COMUNICADO N° 5

LICITACIÓN PÚBLICA 08/23

Construcción de un polideportivo

ANTE CONSULTAS SE FORMULAN RESPUESTAS

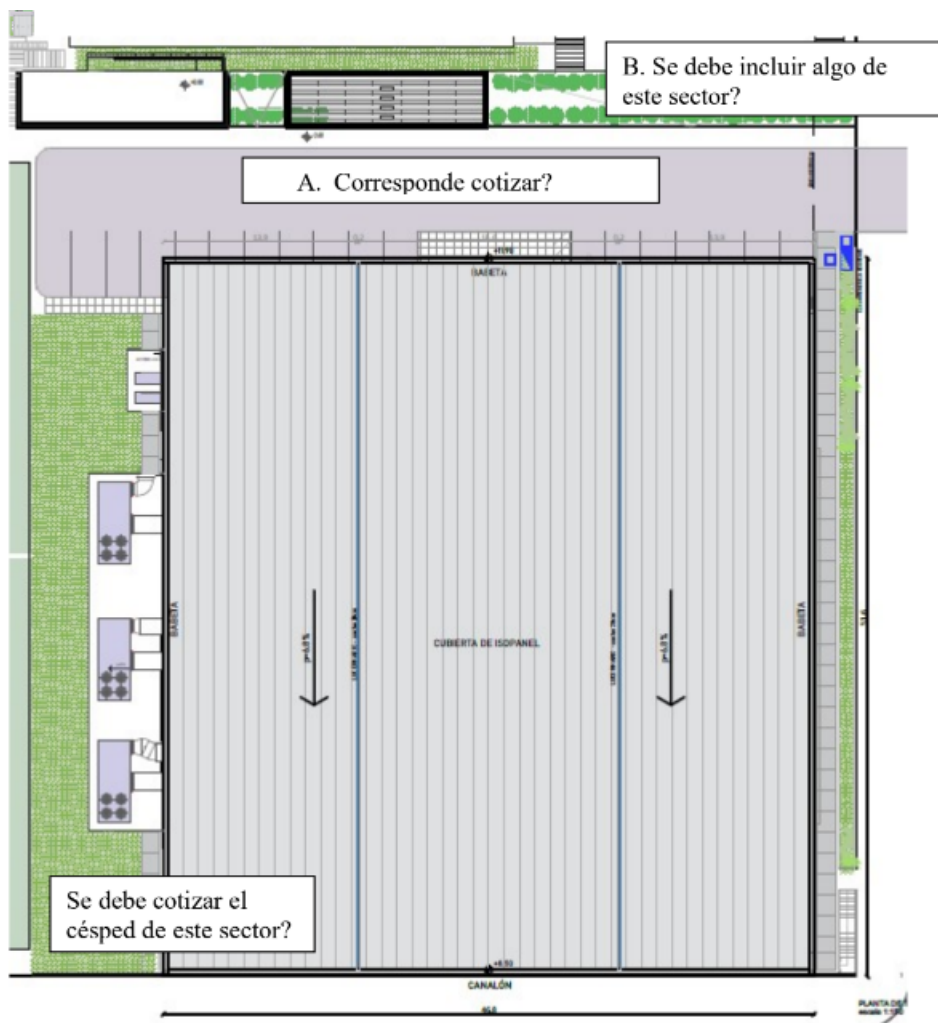
-C.111 Por favor indicar alturas de muro de contención existente para evaluar las tareas a realizar (enviadas en el comunicado N°4) y también su alcance. ¿Hasta dónde corresponde? ¿Es el muro de todo el perímetro o solo el sector que se corresponde con la construcción? Es necesario contar con más detalles para estas tareas.

R. Tal como fue visto en la recorrida de reconocimiento del sitio, realizada el viernes 22 de septiembre, corresponde realizar limpieza, desmalezamiento, sellados de huecos y fisuras

manteniendo la estética actual del muro. En faja existente con ticholo, corresponde aplicar revoque primera capa con hidrófugo, y segunda capa de gruesa terciada fue tachada como terminación, entonado a la estética del muro de piedra.

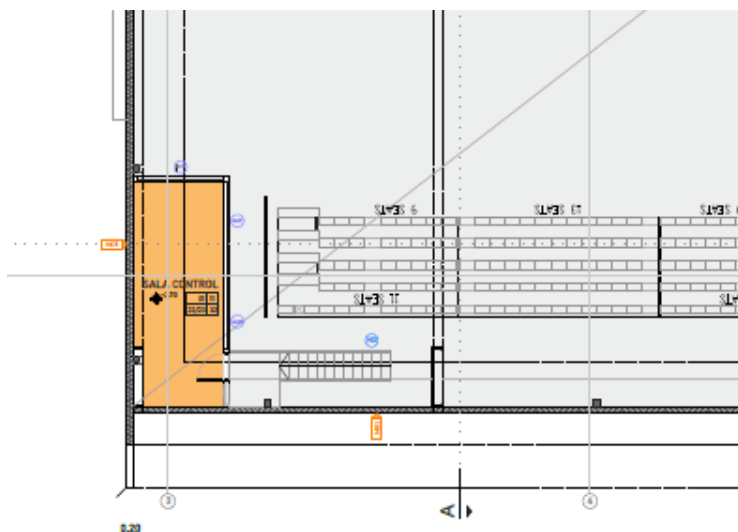
-C.127a En planos de estructura no hay especificaciones de platinas de vinculación de la estructura metálica con las fundaciones de hormigón ¿Podrán suministrar dichas especificaciones o detalles?

-C.127b No hay detalle de la estructura de los aleros, de la estructura de soporte de los aires acondicionados, de la estructura que soporta el voladizo del techo y del soporte del canalón.

-C.127c En la lámina E6 de estructura, se indica unos detalles de refuerzo en las barras del pórtico, no están esos detalles en los recaudos publicados.

R. Se adjunta lámina “0 a ESTRUCTURA Met Arena Rivera set 23-E9” con detalles de insertos de acero al hormigón.

Se adjuntan láminas: “0 a ESTRUCTURA Met Arena Rivera set 23-Lam E6”, “0 a ESTRUCTURA Met Arena Rivera set 23-Lam E7” y “0 a ESTRUCTURA Met Arena Rivera set 23-Lam E8” sustitutivas a versión anterior. Allí se detalla la estructura de soporte de aleros como de canalón.
